Notas de la versión del firmware de la Shearwater Teric

VERSIÓN 18 01/JUN/2020

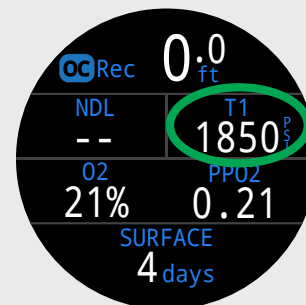
En el diseño de pantalla estándar del modo OC Rec (arriba, a la derecha), el espacio del TTS ahora puede reemplazarse por otros campos de información.
